関原発第599号

住 所 大阪市北区中之島3丁目6番16号
申請者名 関西電力株式会社
代表者の氏名 執行役社長 森本孝

2019年9月26日付け関原発第241号をもちまして申請（2021年1月26日付け関原発第556号で一部補正）いたしました大飯発電所の発電用原子炉設置変更許可申請書（3号及び4号発電用原子炉施設の変更）を下記のとおり一部補正いたします。

大飯発電所の発電用原子炉設置変更許可申請書（3号及び4号発電用原子炉施設の変更）を別添のとおり一部補正する。

第 8.5.3 図 大山の噴火履歴※1

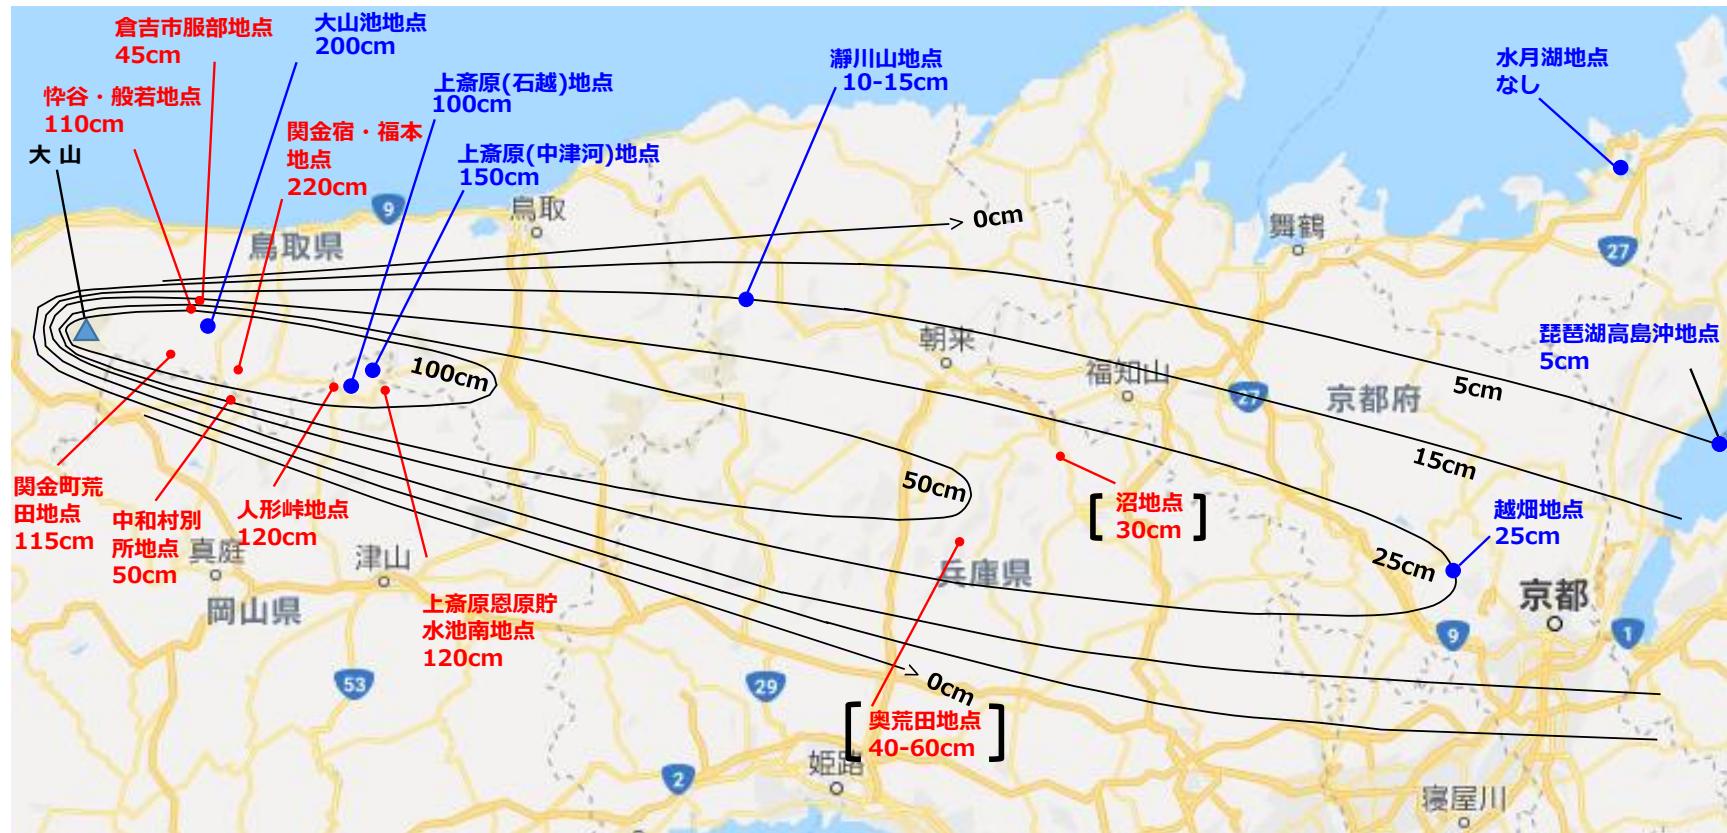
大山の噴火履歴より、40 万年前以降、大山の最も規模の大きな噴火は、大山倉吉軽石であったが、大山倉吉軽石噴火に至る活動間隔は、大山倉吉軽石噴火以降の経過時間に比べて十分長いことから、次の大山倉吉軽石規模の噴火までには、十分時間的な余裕があると考えられ、発電所運用期間中におけるこの規模（約 20km³ 以上）の噴火の可能性は十分低いと考えられる。一方、大山倉吉軽石以外の噴火については、大山倉吉軽石噴火以前又はそれ以降においても繰り返し生じている。大山の噴火履歴に基づく階段ダイヤグラムを第 8.5.3 図に示す。

第 8.5.4 図 大山生竹軽石の等層厚線図

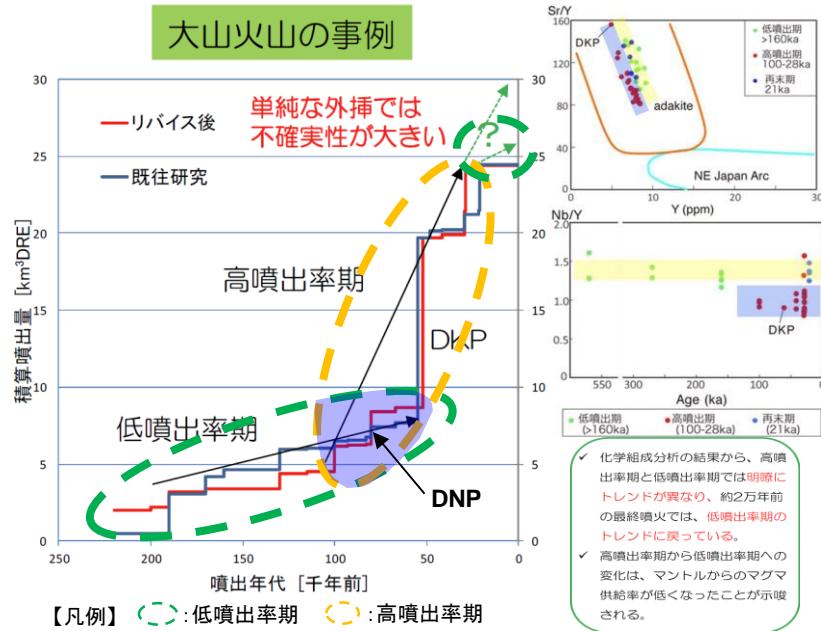
この繰り返し生じた噴火のうち、原子力規制委員会(2018)⁽⁵⁴⁾によると越畠地点において大山生竹軽石の降灰層厚の評価厚さを 25cm としている。この大山生竹軽石について、町田・新井(2011)⁽³²⁾、岡田・谷本(1986)⁽⁵³⁾及び原子力規制委員会(2018)⁽⁵⁴⁾に

示される降灰層厚の情報をもとに等層厚線図を作成し、噴出量を Legros(2000)⁽⁵⁵⁾及び Hayakawa(1985)⁽⁵⁶⁾の手法で算定した結果、 $1.8\sim 11.0\text{km}^3$ となった。原子力規制委員会(2018)⁽⁵⁴⁾によれば、大山生竹軽石の噴出規模は既往の研究で考えられてきた規模を上回る 10km^3 以上と考えられるとしていることを踏まえ、火山影響評価上、大山生竹軽石の噴出量は 11.0km^3 とする。第 8.5.4 図に大山生竹軽石の等層厚線図を示す。

第 8.5.5 図(1) 原子力規制委員会(2019)⁽⁵⁸⁾による大山の噴出率期の評価

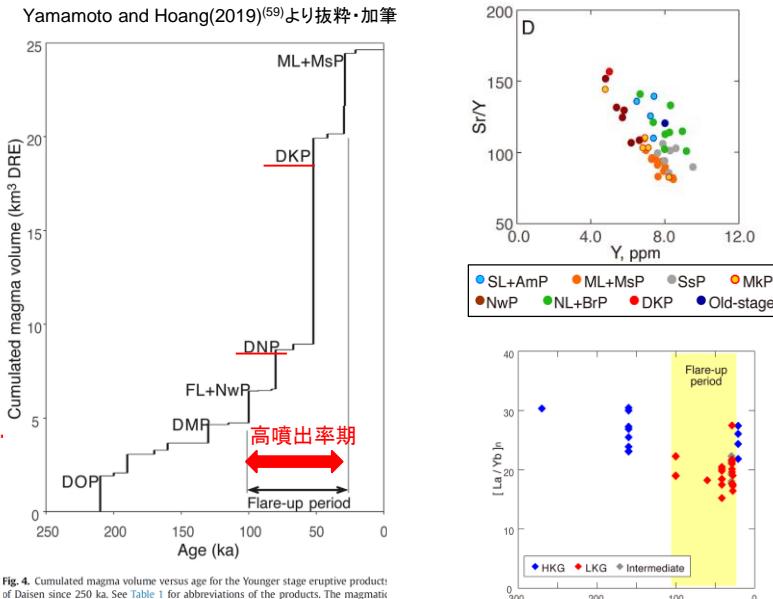
原子力規制庁(2019)⁽⁵⁷⁾によると、大山では、階段ダイヤグラムからマグマ噴出率の変化が認められ、噴出率の高噴出率期と低噴出率期では化学組成のトレンドが明瞭に異なり、大山倉吉軽石は高噴出率期のトレンドと一致し、約 2 万年前の最終噴火では低噴出率期のトレンドに戻っているとされている。また、原子力規制委員会(2019)⁽⁵⁸⁾においては、大山倉吉軽石は高噴出率期に、大山生竹軽石は低噴出率期に発生したとし(第 8.5.5 図(1))、その研究を更に進めた原子力規制庁(2019)⁽⁵⁷⁾においては高噴出率期に発生したとしている。

第 8.5.5 図(2) Yamamoto and Hoang(2019)⁽⁵⁹⁾による大山の噴出率期の評価

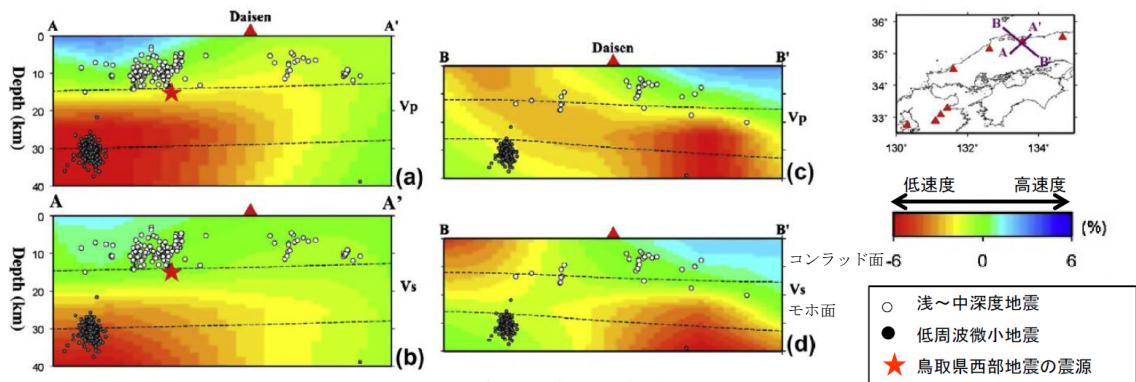
Yamamoto and Hoang(2019)⁽⁵⁹⁾によると、大山のアダカイトは K_2O 量の高いグループと低いグループに分類できるとし、低いグループのアダカイトは約 10 万年前から約 2 万年前の高噴出率期に発生し、高いグループのアダカイトはその高噴出率期の前後に発生したとしている。また、大山倉吉軽石と大山生竹軽石は低いグループに属するとしている(第 8.5.5 図(2))。

第 8.5.6 図(1) 大山の地下構造 (Zhao et al.(2011)⁽⁶⁰⁾に加筆)

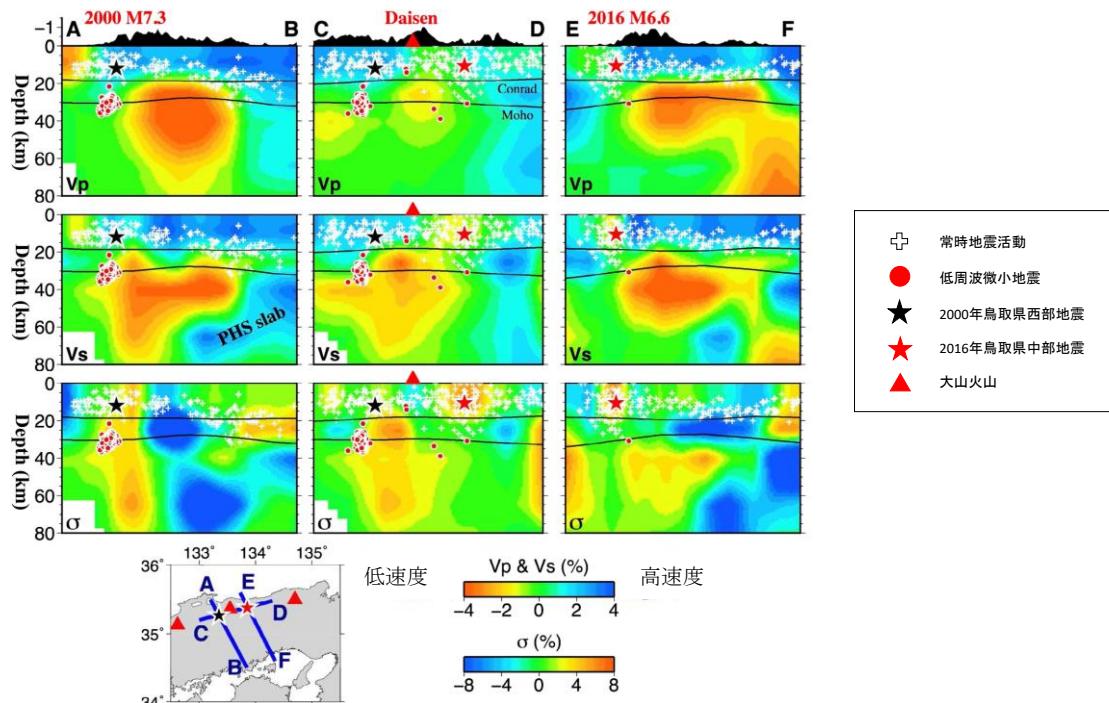
兼岡・井田（1997）⁽³⁷⁾および東宮（1997）⁽³⁸⁾から、マグマの深さと組成との関係を検討した結果、爆発的噴火を引き起こす珪長質マグマの浮力中立点の深度は、7km程度に定置すると考えられる。大山の地下構造については、Zhao et al.(2011)⁽⁶⁰⁾および大見(2002)⁽⁶¹⁾によると、大山の地下深部に広がる低速度層と、大山の西で生じている低周波地震の存在から、地下深部にマグマ溜まりが存在する可能性が示唆されるものの、仮にマグマ溜まりだとしても、これらの低速度層は20km以深に位置していることが示される（第8.5.6図(1)）。この研究をさらに進めたZhao et al.(2018)⁽⁶²⁾によると、大山の地下深部の低速度層の存在が示されるが、その深度はZhao et al.(2011)⁽⁶⁰⁾と同程度であり、大山の地下深部に広がる低速度層の深度に変化がないことが示される（第8.5.6図(2)）。

第 8.5.7 図(1) 大山の降下火碎物シミュレーション結果（基本ケース）

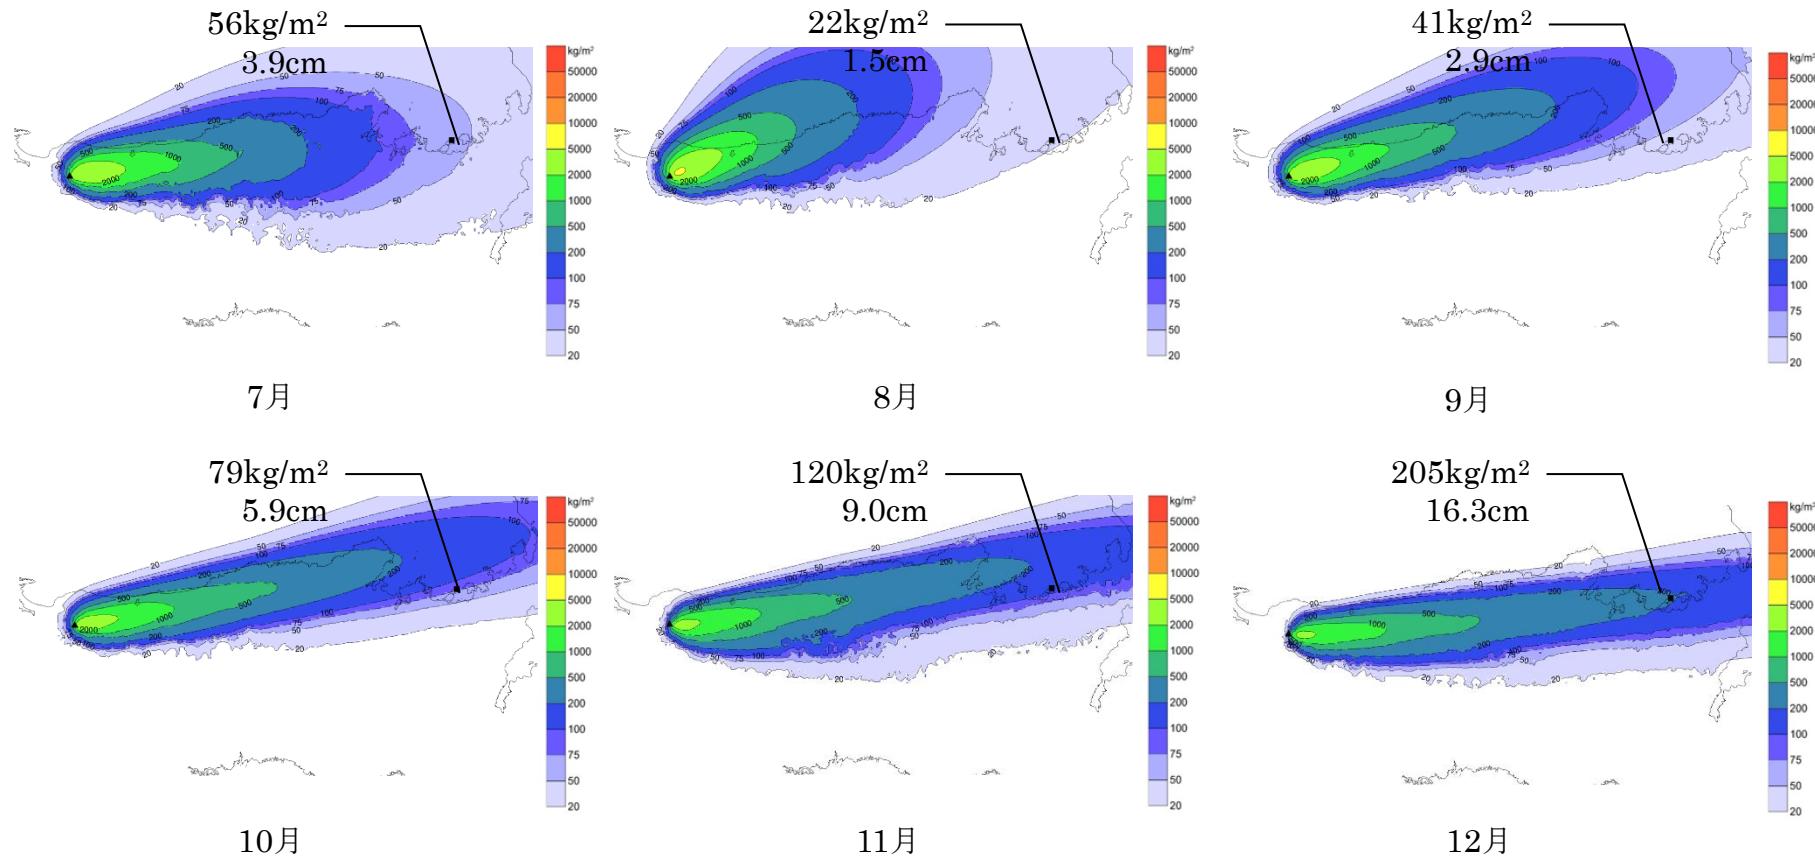
火山影響評価上、発電所運用期間中の考慮すべき噴火規模として、大山倉吉軽石以外の噴火の中で最大規模となる大山生竹軽石の噴火の可能性を考慮し、その噴出規模を11km³として、米子の1981年～2009年の風データを用いて、移流拡散モデルを用いた降下火砕物のシミュレーションを実施した結果、風速等のばらつきも含めても最大層厚としては19.3cmであった。降下火砕物のシミュレーションの結果を第8.5.7図(1)、(2)に示す。
